חוות דעת מומחה בית המשפט

ת.א. 27952-07-16

1. על פי החלטתו של בית משפט השלום בנצרת, בפני כבוד השופטת הבכירה רים נדאף, התמנית לשמש מומחה בת.א. 27952-07-16, ויסאם ואח' נ' סלים לחאם יזמות ובנייה בע"מ, בעניין ליקויי בנייה הקיימים לכאורה בבית התובעים, בשכונת הדקלים D1, נצרת.

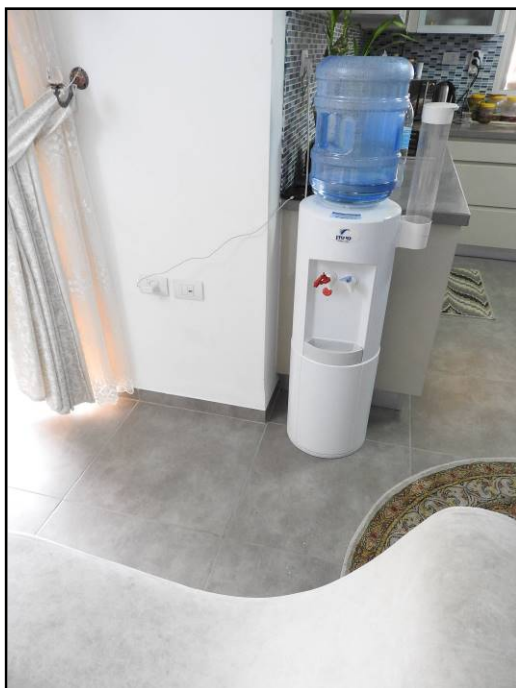
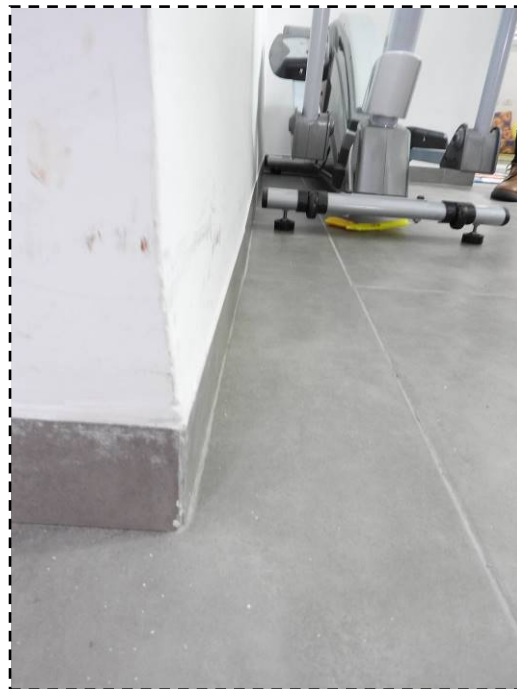
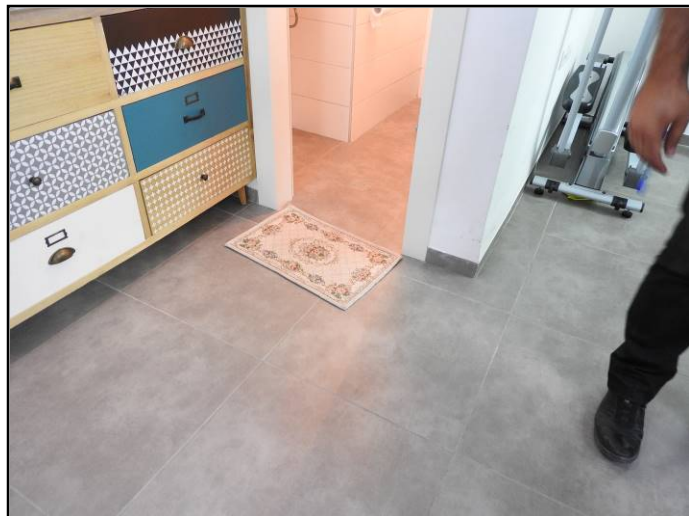
18.3 צביעה לקויה ולא מקצועית של הקירות מעל הפגלים בחדר שינה. לא בוצעה הכנה כראוי של הקירות לפני ביצוע עבודות הצביעה. (500 ש"ח)

18.3. דרוש: שיפור הצביעה.

עלות: 500 ש"ח.

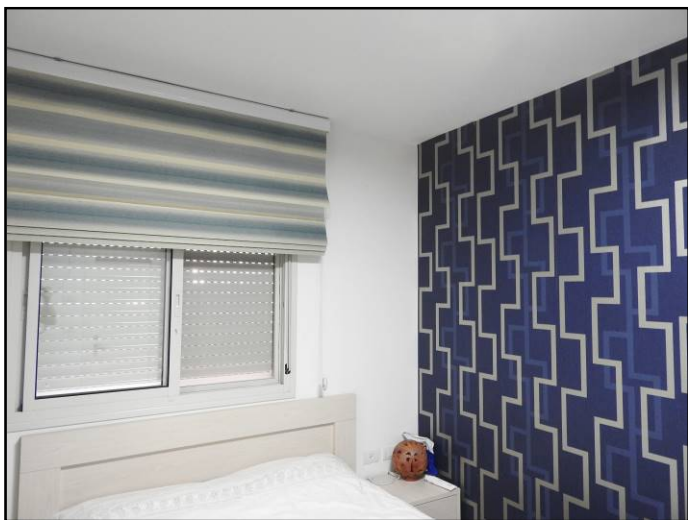
18.5 נצפה טיח שבוצע בסטייה מעל החיפוי קרמיקה בחדר רחצה כללי. (850 ש"ח)
נדרש לתקן בצורה מקצועית.

18.5. גמר מעוגל מעל פינת חיפוי.

דרוש: שיפור הגימור.

עלות: 850 ש"ח.

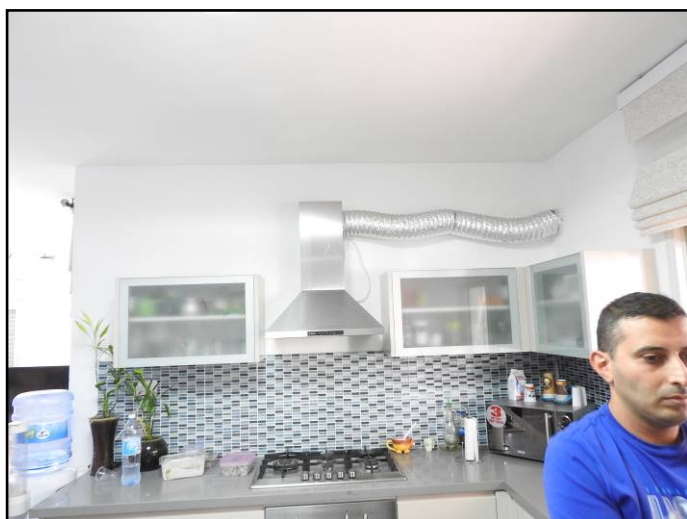
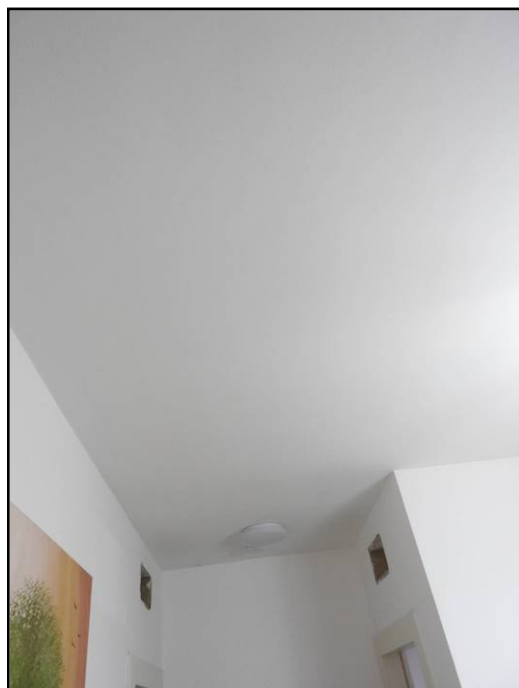
18.6 קיימים סדקים בטיח במקומות פזורים. (מ" 850)

18.6. חדר שינה הורים:

סדק נימי בפינת החלון.

סדק אלכסוני מעל לחלון.

סדק נימי בצידי פתח מיזוג.

סדק נימי בצד דלת החדר.

סדק נימי בחדר רחצה הורים.

מטבח:

סדק נימי אנכי על הקיר החיצוני מעל לגז.

סדק נימי אנכי ליד המקרר.

סלון:

סדק נימי בתקרה.

דרוש: מוסכם על הנתבעת תיקון הסדקים, כנדרש בחוות הדעת, ובעלות הרשומה.

עלות: 850 ש"ח.

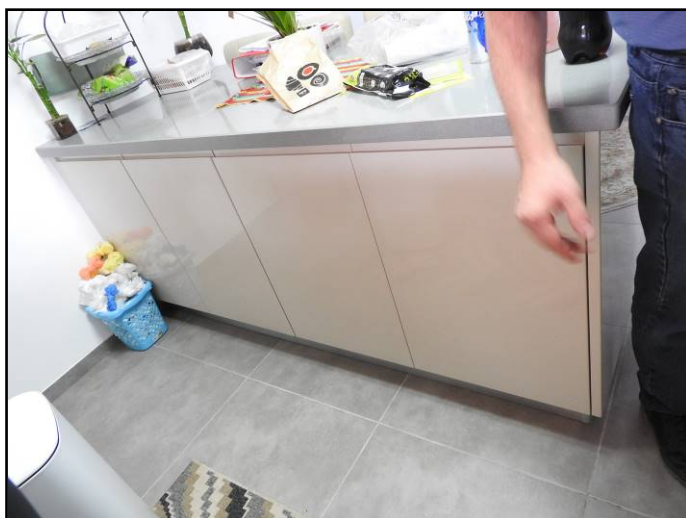
19.4 מטבח
חסרה דלת שמאלית מתחת לכיור. (150 ש"ח)

19.4. לא חסרה דלת.

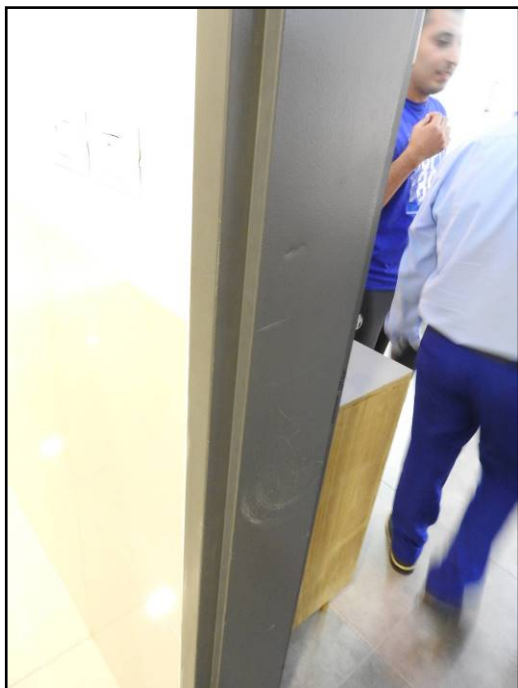
20.1.2 דלת הכניסה משופעת בצבע ולכלוך. (200 נה)

20.1.2. מוסכם כי תוקן.

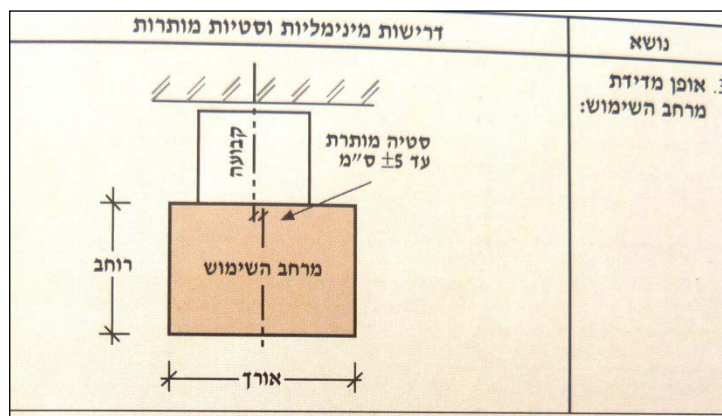
22.1 חוסר גישה תקינה לאסלה בחדר רחצה (חדר שינה הורים). המרחק שנמדד בין מרכז אסלה פחות מ-75 ס"מ, הליקוי נוגד לתקנון תכנון והבניה. (3000 נח)
נדרש לשנות אורך של מחיצת זכוכית ולשנות מיקום ניקוז במקלחת.

22.1. הותקנה מחיצת זכוכית בפינת הטוש, במרחק של 42 ס"מ מהאסלה.

עפ"י הל"ת - קיים מרחב שימוש סמוך לקבועה.

רוחבו של מרחב השימוש לאסלה - 75 ס"מ, בתוספת סטייה מותרת בשיעור 5 ס"מ לכל כיוון.

המרחק בין האסלה למחיצה עומד בדרישות הל"ת. מחיצת הזכוכית אינה מהווה הגבלה על מרחב השימוש.

עלות פירוק מחיצת הזכוכית, הקטנתה והתקנתה מחדש - 1,000 ₪ (לשיקול כבוד בימ"ש).

ציור א-3 - אסלות ישיבה - מידות התקנה ומידות שטח גישה (המידות בסנטימטרים)

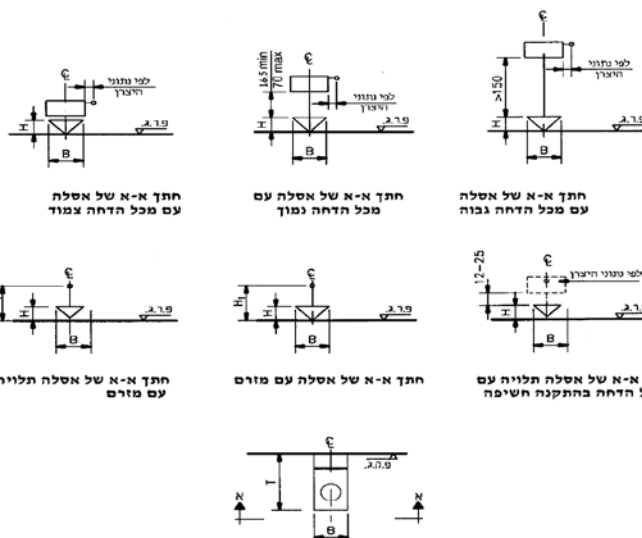
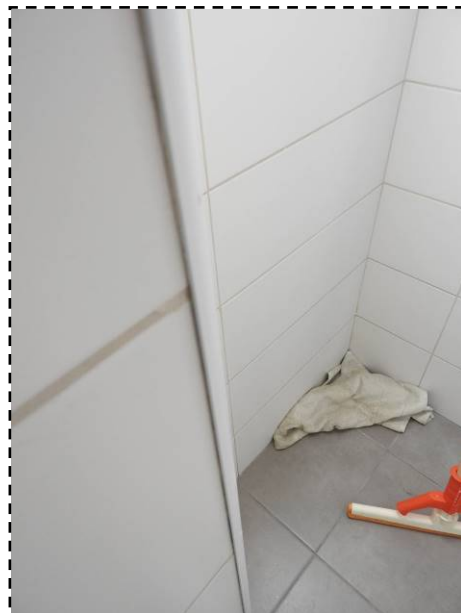
22.7 גובה האסלות התלויות בחדרי הרחצה נע בין 41.5-43 ס"מ לעומת הגובה המקסימלי הנדרש 40 ס"מ. הליקוי נוגד לתקנון ובנייה: (8500 טו)

22.7. האסלה בגובה 41 ס"מ.

המידות בתקן מהוות המלצה בלבד, על פיהן מומלץ להתקין אסלה בגובה של 40 ס"מ.

לא קיים ליקוי בסעיף זה.

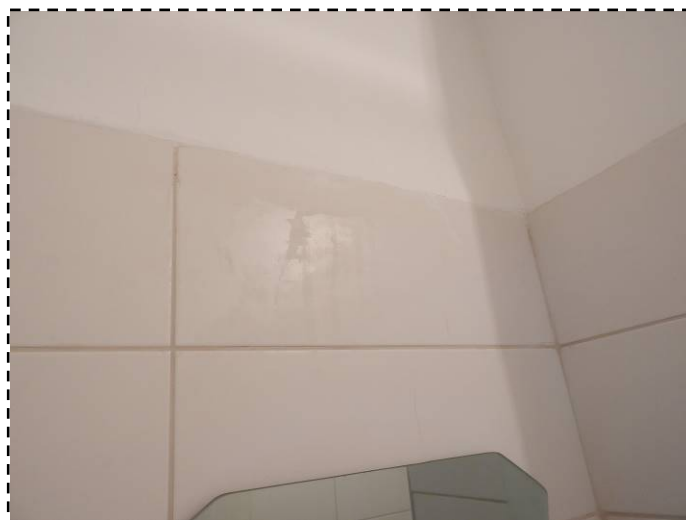
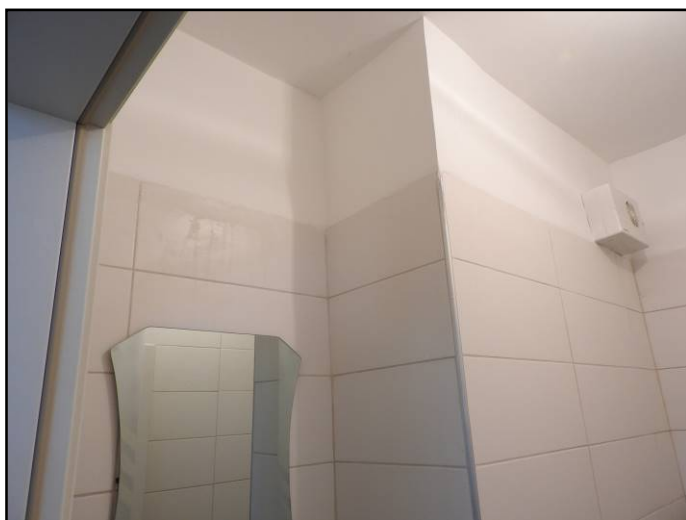
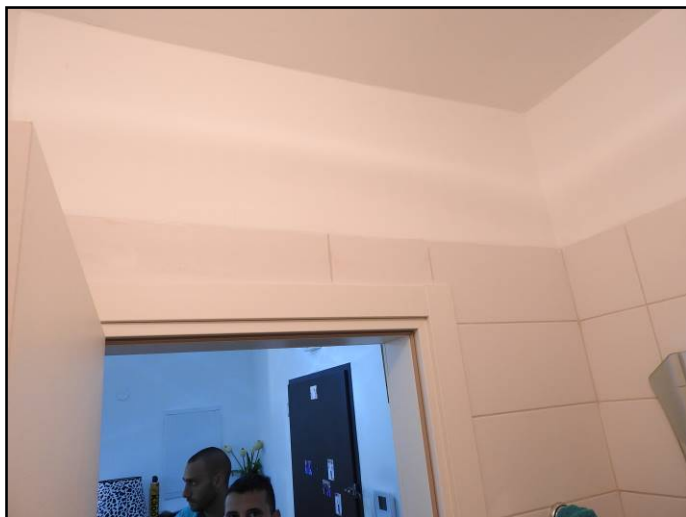
23.1 זיוותני אלומיניום בולטים מכלל המשטח, בגלל עבודה לקויה. (2500 ₪)
נדרש לפרק ולבצע מחדש בצורה אחידה וללא סטייה מהמישור.

23.1. חדרי רחצה – קיים חוסר מישוריות בין החיפוי לזווית.

דרוש: פירוק שתי שורות אריחים וחיפוי מחדש.

עלות: 1,200 ₪.

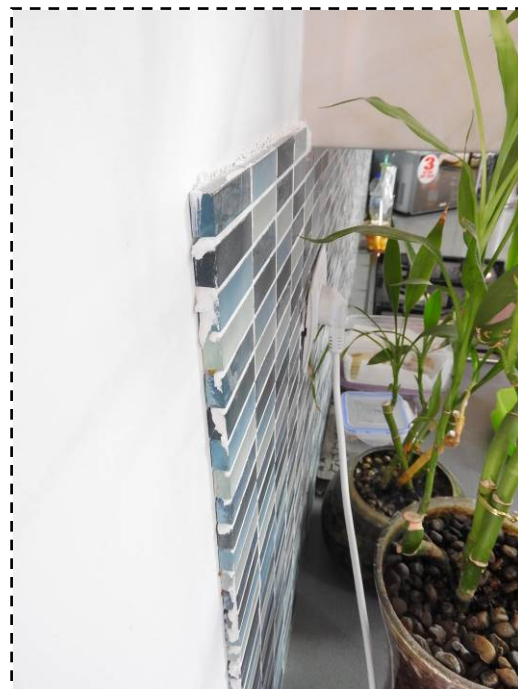
23.2 קרמיקה נמסרה ללקוח ללא ניקיון. (800 ש"ח)

חדר שירותי אורחים – במבט מעמיק, נצפתה הכתמה על מס' אריחים בשורה העליונה.

הליקוי הנטען אינו מצוין בפרוטוקול המסירה.

עלות החלפת מס' אריחים – 1,000 ש"ח (לשיקול כבוד ביהמ"ש).

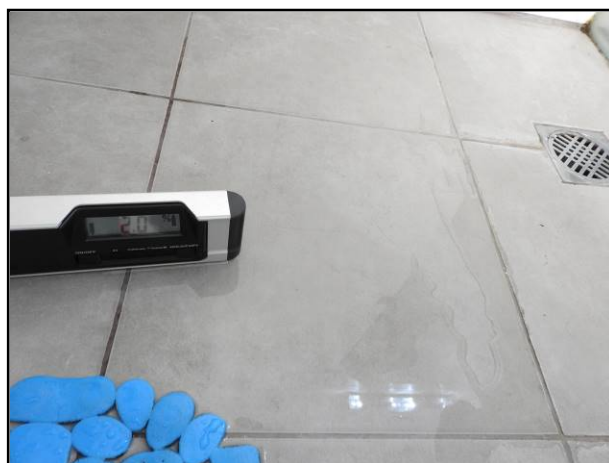
23.5 בשירותי אורחים 2 יחי קרמיקה מעצבת מודבקת בכיוון הפוך. (750 ש"ח)

23.5. דרוש: מוסכם על החלפת האריחים.

עלות: 750 ש"ח.

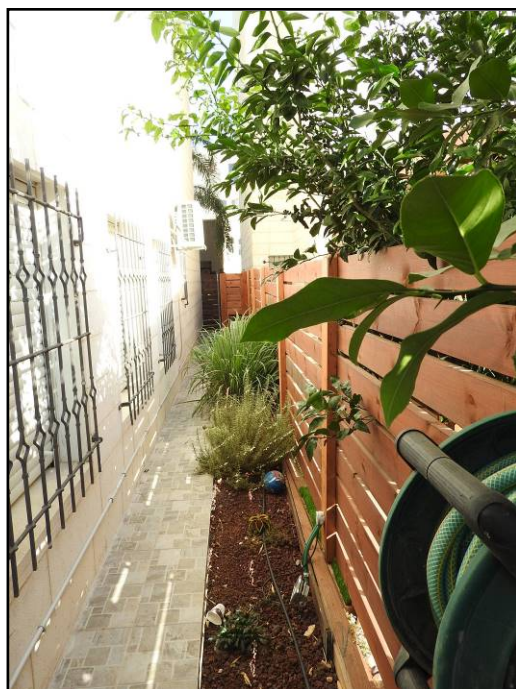
28.1 בקיר בטון מסביב למגרש אין תפרי התפשטות. (2500 נה)

28.1. בוצע תפר בקיר התומך, אולם הטיח נסדק משני צדדיו.

לא נראתה תזוזה חריגה של הקיר.

דרוש: תיקון אסתטי, לרבות הרכבת פח משני צידי התפר, בהתאם לדרישת המומחה.

עלות: 2,000 ₪.

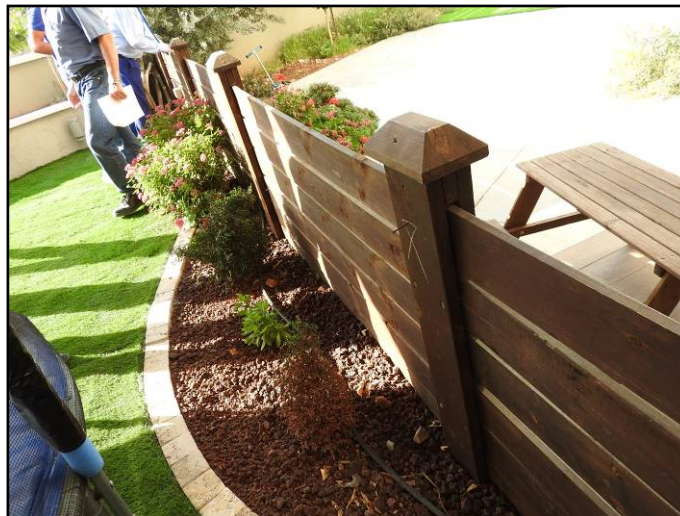
28.3 קבלן לא הרכיב גדר הפרדה לפי תכנית. (תח 8500)

28.3. הורכבה גדר בהתאם לתוכנית המכר.

הסעיף בוצע עם ליקויים (לא בוצע איטום לוחות עץ במגע עם הקרקע, חיבורים בין חלקים בוצעו בצורה רשלנית.
נדרש לתקן בצורה מקצועית.

לא קיים ליקוי בגדר בין החצרות.

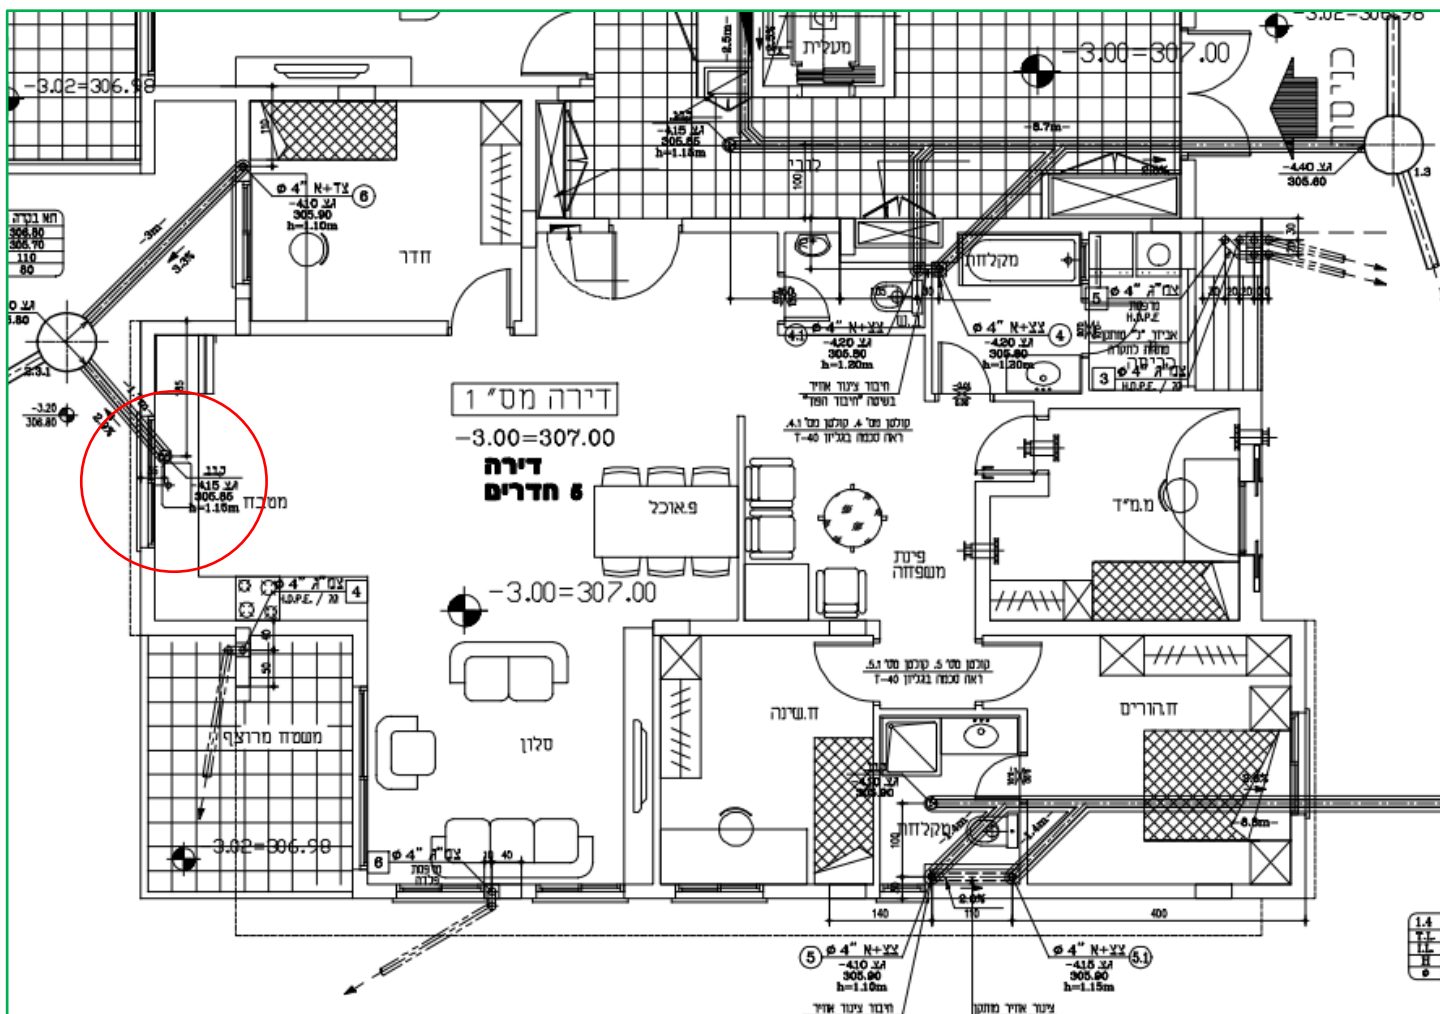
30.5. צנרת הדלוחין מהמטבח יוצאת ישירות לשוחת הביוב בחצר.

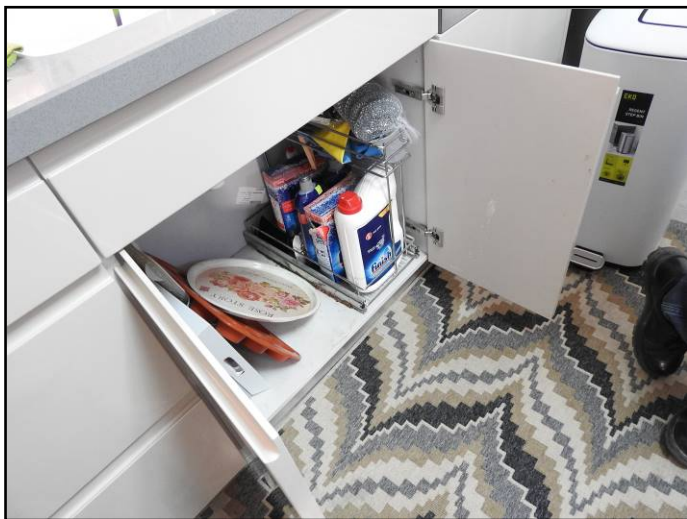
30.6 חלודה בתחתית של מסילה בארון מתחת לכיור. (עלות סעיף הזה 500 ₪)

30.6. נצפתה חלודה במסילות. טענה לעניין זה לא הופיעה בפרוטוקול המסירה.

יתוקן במסגרת תחזוקה שוטפת.
